—
Stockholm stad
IBKA Skarpnäck sportfält
Del 2 - Konsekvenser och rekommendationer
26.04.28

Inkom till Stockholms stadsbyggnadskontor - 2026-04-28, Dnr 2021-03247

Detta är del 2 - konsekvenser och rekommendationer.

Konsekvensanalys av trygghetsaspekter

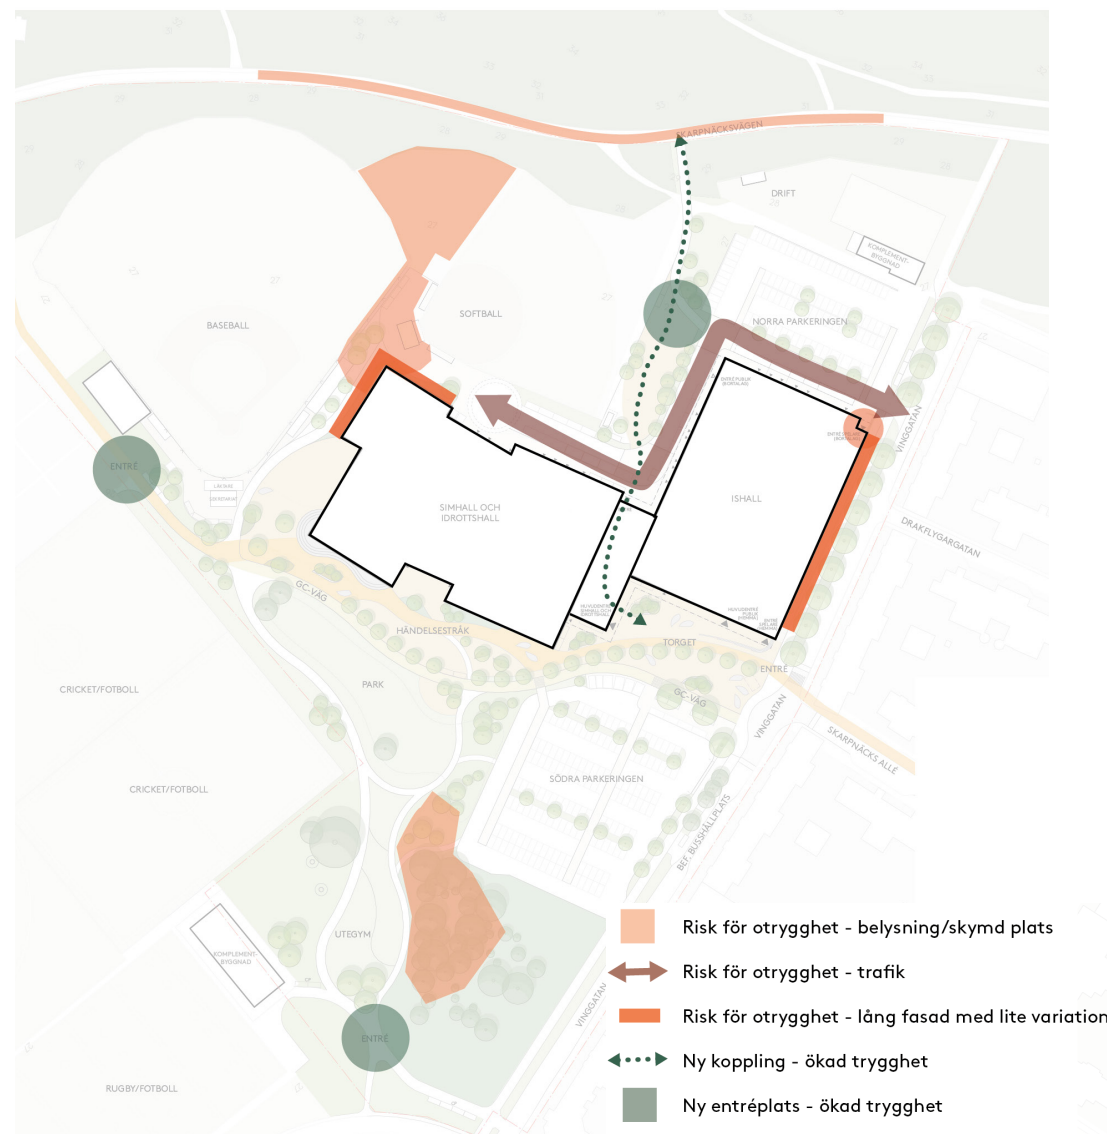
- Med tre nya/förtydligade entrépunkter till området möjliggörs ökade flöden från alla riktningar och fler ögon på platsen. Platsen blir lättillgänglig att nå och får en tydlighet och känsla av att vara välkomnande. Det bidrar också till färre skymda platser.
- En otrygg, undanskymd plats idag mellan baseball- och softbollplanerna blir tryggare när platsen blir mer omhändertagen genom sin nya utformning samt belysning och aktivitet från fönster i simhallen.

- Fortsatt risk för "baksida" mellan simhall och baseball/softboll, då simhallens fasad är sluten i bottenvåningen.
- Norra entrén till ishallen är placerad precis vid trafikflöde för service och leveranser etc. Risk för otrygg

trafikmiljö, viktigt hur denna entré utformas.

- Zon mellan ishall och trottoar mot Vingegatan, med korridor i fasad finns risk att den blir mörk och upplevs sluten. Vad händer mellan fasaden och gångbana?

- Bevaka utformning av utemiljön och bottenvåningen på norra sidan av simhallen. Se över hur ytan närmast fasaden kan aktiveras
- Se över tillgång till bra belysning i anslutning till grillplats i söder, och att vegetation inte kan upplevas mörk och otrygg

- Förbättra gång- och cykelväg i norr genom att rensa upp i vegetation och säkerställa bra belysning

Konsekvensanalys av platsidentitet

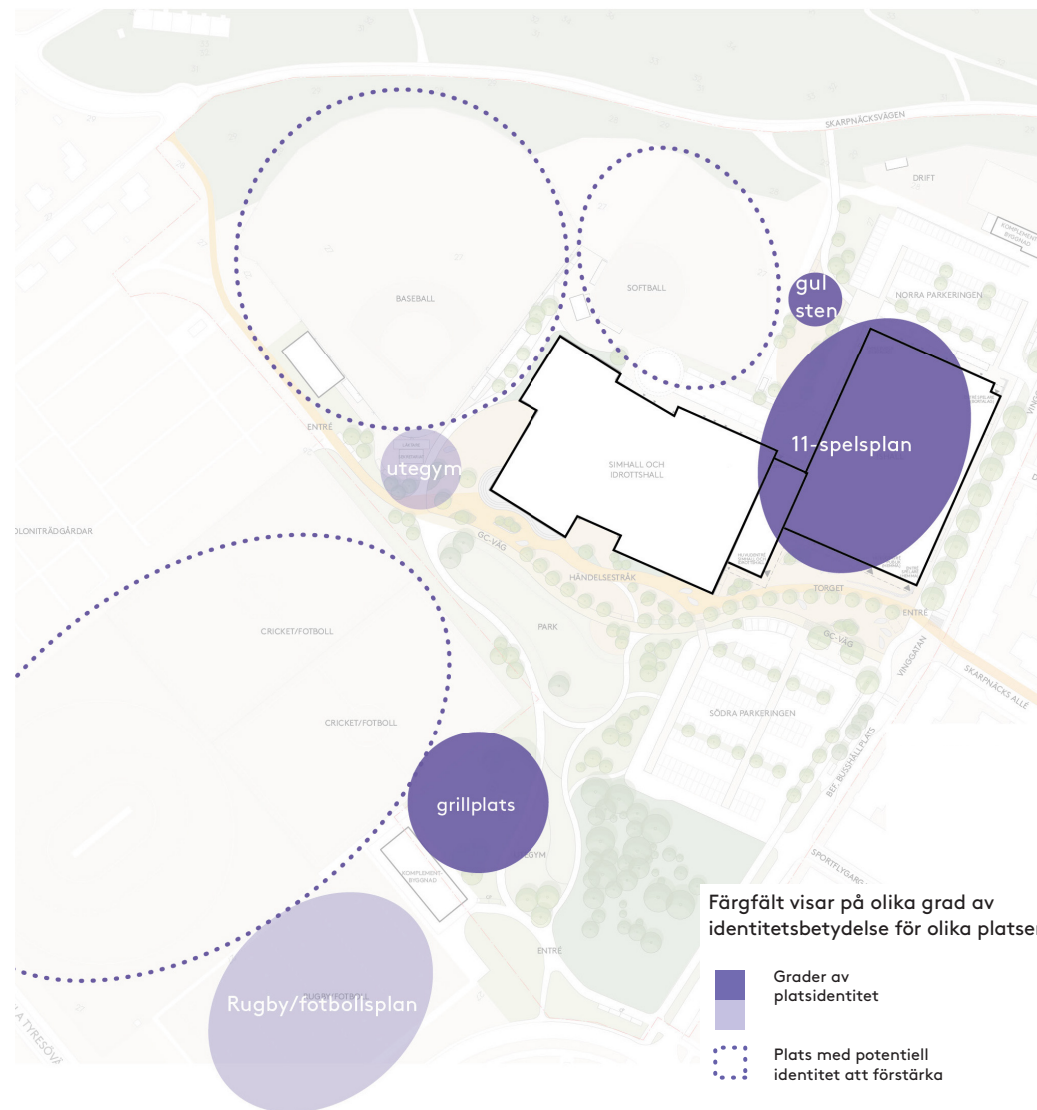
- 11-spelsplanen försvinner då ishallen

byggs. Planen är en av de mest populära och omtyckta platserna. Planen har stor betydelse som social samlingspunkt för spontanaktivitet även under dagtid och vid tidpunkter då den inte används av fotbollsföreningarna.

- Viss öppen yta försvinner och ersätts av två stora till viss del "stängda byggnader" (byggnader med öppettider och som till viss del inte är gratis). Detta kan bidra till att känslan av sportfältets tillgänglighet minskar.

- Se över hur den nuvarande identiteten av spontanaktivitet, öppenhet och gemenskap kan bevaras trots de nya tilläggen. Viktigt att se till den nya platsens identitet utöver byggnaderna och dess innehåll.
- Utred om och var 11-spelsplanen kan ersättas för att inte förlora den viktiga funktion som planen fyller.
- Viktigt att byggnader har generösa öppettider och upplevs som tillgängliga.

Konsekvensanalys av entrépunkter mot norr

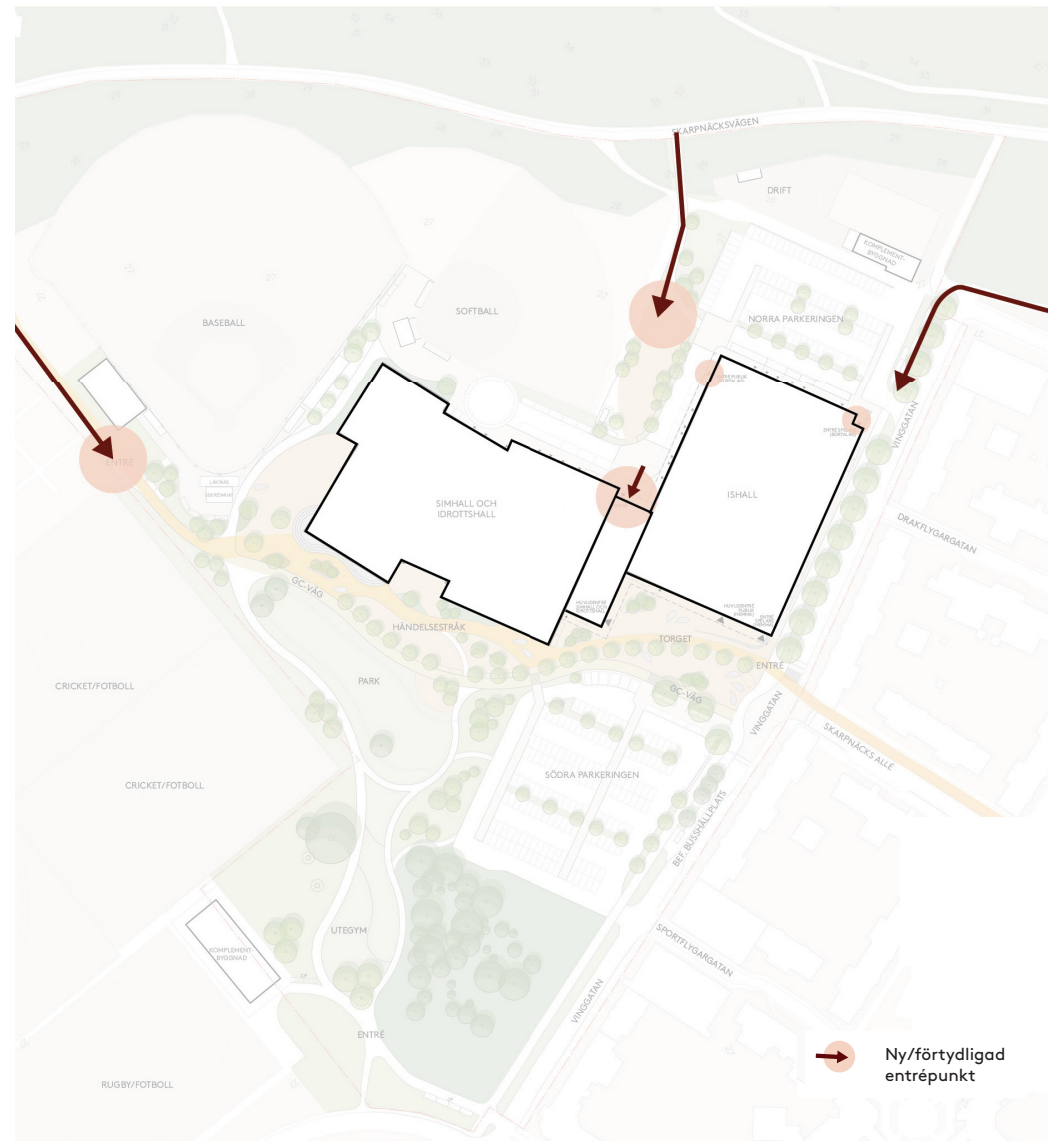
- En tydligare entrépunkt från cykelstråket i norr gör det mer lättillgängligt att nå sportfältet från den riktningen
- Nya sittplatser och aktiviteter i utemiljön samt vid entrépunkter tillförs norr om byggnaderna, vilket minskar känslan av att det är en baksida. Aktiviteter kan till exempel vara pumptrack eller parkour.
- Länkbyggnaden med entréer åt båda håll skapar mer rörelse på norrsidan.

- Den slutna fasaden i bottenvåningen av simhallen samt att funktioner kring service, leveranser etc. placeras på norrsidan kan bidra till en känsla av att norrsidan är en baksida.

- Viktigt att aktivera norrfasaden genom att skapa målpunkter för gående och tydliggöra entréer för att motverka att norrsidan blir en otrygg baksida.
